Mission régionale d'autorité environnementale
ÎLE-DE-FRANCE

**Avis délibéré
sur le projet de requalification d'un site dégradé sur le
domaine de la Grange-le-Roy
Coubert (77)**

**N° APJIF-2024-066
du 11/09/2024**

Figure 4: Coupe schématique des casiers (EI, p. 124)

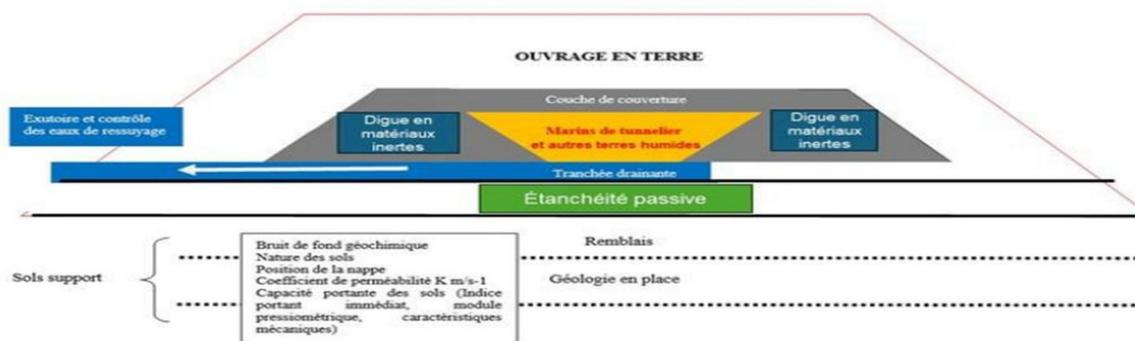
Des premières vérifications de stabilité du projet de Coubert ont été réalisées (DP, p.19). Les résultats montrent que le remblaiement des casiers avec les boues peut se faire jusqu'à une hauteur de six mètres au regard de la problématique de stabilité au grand glissement, en considérant une période de ressuyage avant de passer à une phase ultérieure de remblaiement. Le dossier indique que des études et réflexions complémentaires sont toutefois nécessaires pour garantir la stabilité des casiers⁸. Les éléments issus de ces études complémentaires pourront faire évoluer la géométrie fine du projet. L'Autorité environnementale estime qu'un retour d'expérience sur la stabilité des remblais sur le site de Grisy-Suisnes permettrait de conforter la faisabilité technique du projet.

(4) L'Autorité environnementale recommande de démontrer la stabilité des exhaussements projetés, notamment au niveau des casiers et à l'appui d'un retour d'expérience sur la stabilité des remblais sur le site de Grisy-Suisnes.

Figure 17: habitats naturels projetés sur le site de compensation (EI, p. 218)

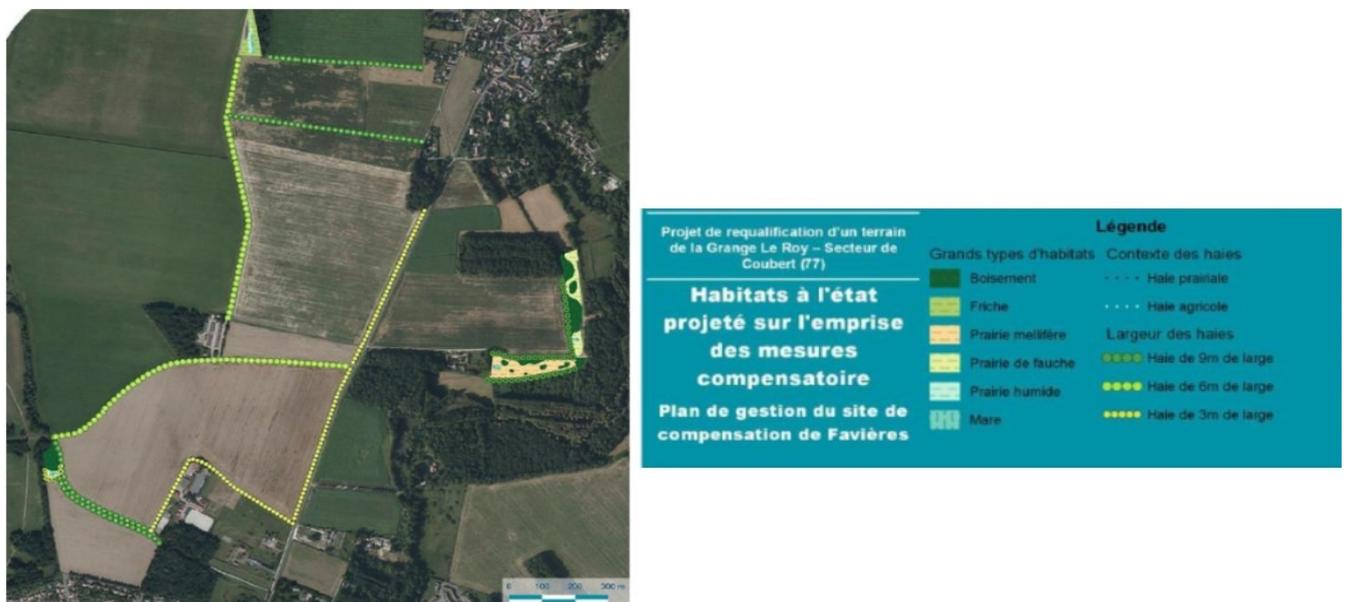
L'étude d'impact n'évalue pas les incidences négatives éventuelles de la mesure compensatoire sur les espèces présentes. Notamment, aucune mesure n'est présentée pour limiter les impacts de la phase de plantation et celles de la phase de gestion (ex : adaptation des périodes d'intervention).

- « la Rainette verte est la grande perdante de ce programme de compensation, puisqu'elle est totalement absente du site et qu'aucun foyer de population n'est présent à proximité pour espérer sa colonisation » ; le maître d'ouvrage indique dans son mémoire en réponse au CSRPN qu'elle présente une forte capacité de dispersion pouvant aller jusqu'à 4 km, et qu'elle a été observée en 2018 dans la Znieff « Forêts d'Armainvilliers et de Ferrières », mais ne précise pas si elle a été observée à moins de 4 km des futures mares.

- « les linéaires de 5 km de haies qui seront plantées ne constitueront pas d'habitats de reproduction ou des corridors fonctionnels au déplacement d'espèces strictement forestières comme la Salamandre tachetée, ni comme lieux d'hivernages fonctionnels pour les autres espèces d'amphibiens » ; le maître d'ouvrage précise

Figure 18: localisation des zones humides, état initial (à gauche) et projet (à droite) - EI, p. 247

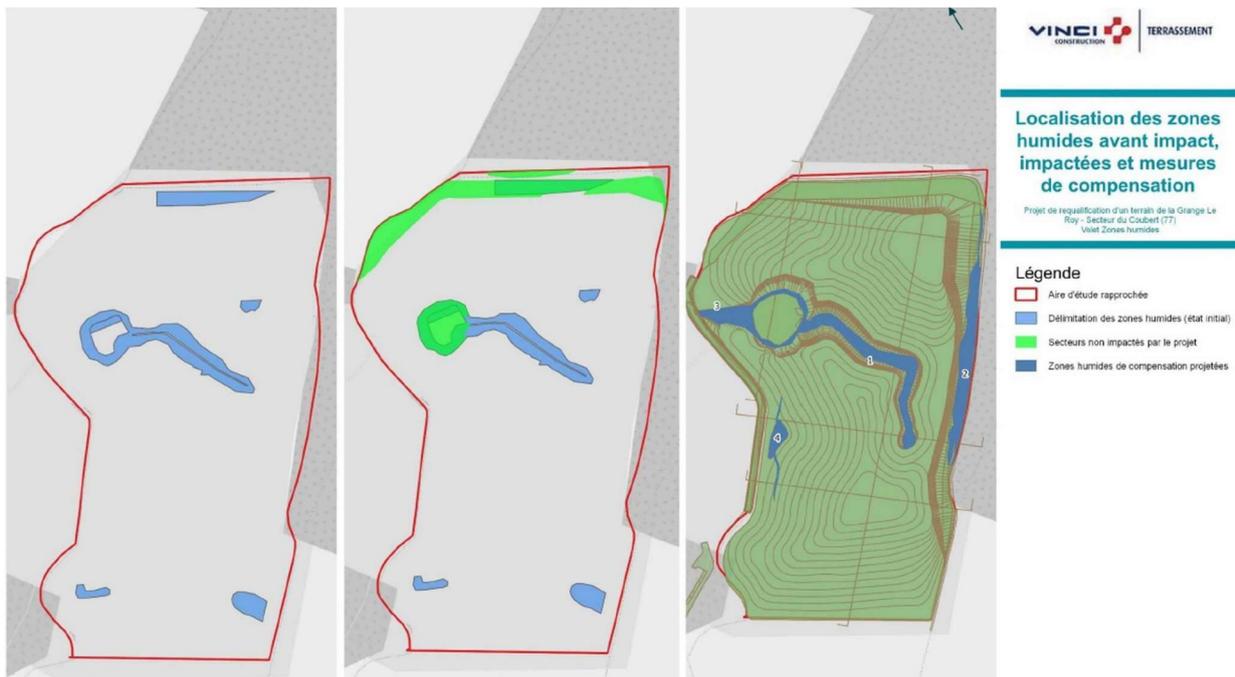
Le CSRPN souligne que cette mesure multiplie par dix la pente du ru, en comblant le lit avec des blocs n'ayant rien à voir avec la granulométrie attendue dans un cours d'eau de tête de bassin. Le pétitionnaire indique à cet égard que le ru n'a actuellement aucune fonctionnalité de cours d'eau²⁰ et qu'il n'y a pas besoin de compensation. L'Autorité environnementale précise toutefois que le SRCE invite à restaurer ce cours d'eau, et qu'il serait donc opportun d'en maximiser la naturalité.

Le CSRPN souligne que le pétitionnaire n'analyse pas l'incidence de la modification des pentes et de l'encaissement de la mare sur sa fonctionnalité. Le pétitionnaire apporte des réponses concernant l'envasement et souligne la sédimentation de la mare dans son état actuel, mais n'apporte pas de précisions sur le niveau d'eau, le pH, le risque d'eutrophisation, et leur impact potentiel sur l'Utriculaire citrine présente sur cette mare. Lors des travaux, les eaux de la mare sont de plus susceptibles de recevoir des matières en suspension issues de ruissellements sur les zones terrassées. Mais selon l'étude d'impact, le phasage des travaux de mise en place de l'ouvrage en terre, en deux grandes zones, et la reconstitution du sol et la végétalisation à l'avancement, permettent de réduire fortement la durée d'exposition des zones sensibles à l'érosion.

(19) L'Autorité environnementale recommande d'étudier les incidences du projet sur le niveau d'eau, le pH, et le risque d'eutrophisation dans la mare, de présenter le détail du suivi des fonctions environnementales des zones humides, et de présenter des mesures correctrices en cas de résultat inférieur à celui escompté.

Figure 19: point de mesure du bruit près du centre de réadaptation (EI, p. 281), le collège étant situé plus au sud

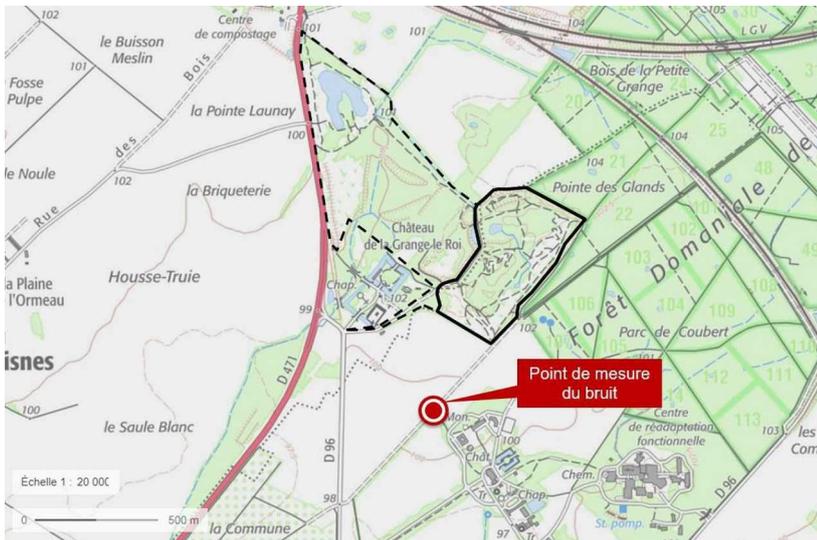
Les incidences acoustiques et sur la qualité de l'air (déplacements, manœuvre des engins, déchargement des matériaux) ne sont pas évaluées dans l'étude d'impact, ce qui est surprenant pour un dossier d'autorisation environnementale unique (AEU).
